## リコール届出一覧表

リコール届出日：令和3年9月30日

リコール届出番号	外-3290	リコール開始日	令和3年9月30日
届出者の氏名又は名称	フォルクスワーゲングループ ジャパン株式会社  代表取締役社長 ティル シェア	製作国：ドイツ連邦共和国 製作者名：フォルクスワーゲン株式会社  問い合わせ先：フォルクスワーゲン カスタマーセンター (フリーダイヤル)0120-993-199 (アドレス)http://www/volkswagen.co.jp/	
不具合の部位（部品名）	燃料装置（燃料ゲージセンサー付きサクシジョンジェットポンプ）		
基準不適合状態にあると認める構造、装置又は性能の状況及びその原因	第2燃料タンクに取り付けられている燃料ゲージセンサー付きサクシジョンジェットポンプにおいて、当該ポンプの燃料ラインと燃料ゲージセンサーの間隔が不適切なため、燃料ゲージセンサーが燃料ラインに引っかかることがある。そのため、実際の燃料量と燃料計の指示値が一致せず、燃料が多く表示され、そのままの状態で行くと、燃料切れにより走行不能となるおそれがある。		
改善措置の内容	全車両、燃料ゲージセンサーと燃料ゲージセンサー付きサクシジョンジェットポンプの燃料ラインの間隔を確保するために、当該燃料ラインをケーブルバンドで結束する。		
不具合件数	0件	事故の有無	なし
発見の動機	本社からの報告による。		
自動車使用者及び自動車特定整備事業者等に周知させるための措置	<ul style="list-style-type: none"> <li>・ 自動車使用者：ダイレクトメール、電話および電子メール等で通知する。</li> <li>・ 自動車特定整備事業者等：日整連発行の機関誌に掲載する。</li> <li>・ 弊社インターネットホームページに掲載する。</li> </ul>

## 改善箇所説明図

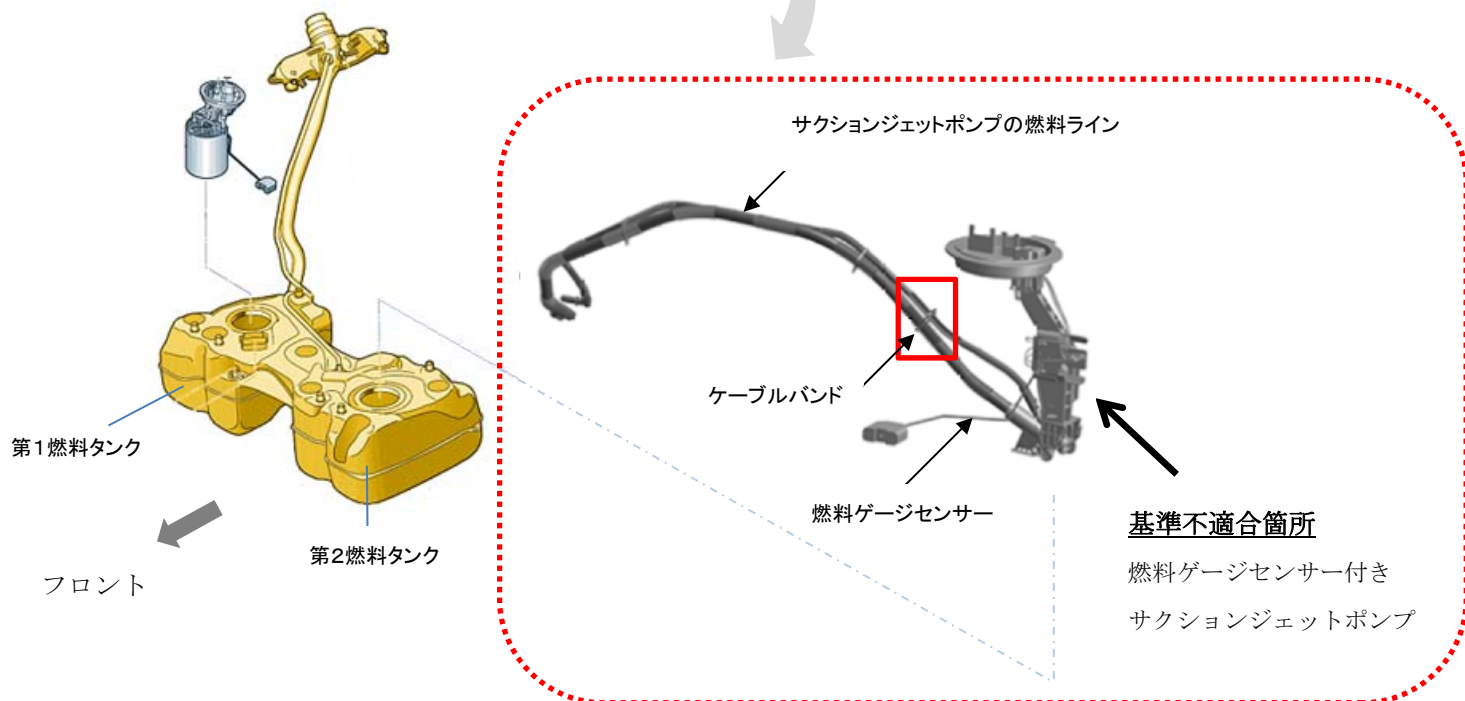
第2燃料タンクに取り付けられている燃料ゲージセンサー付きサクシジョンジェットポンプにおいて、当該ポンプの燃料ラインと燃料ゲージセンサーの間隔が不適切なため、燃料ゲージセンサーが燃料ラインに引っかかることがある。そのため、実際の燃料量と燃料計の指示値が一致せず、燃料が多く表示され、そのままの状態で行き続けると、燃料切れにより走行不能となるおそれがある。

全車両、燃料ゲージセンサーと燃料ゲージセンサー付きサクシジョンジェットポンプの燃料ラインの間隔を確保するために、当該燃料ラインをケーブルバンドで結束する。
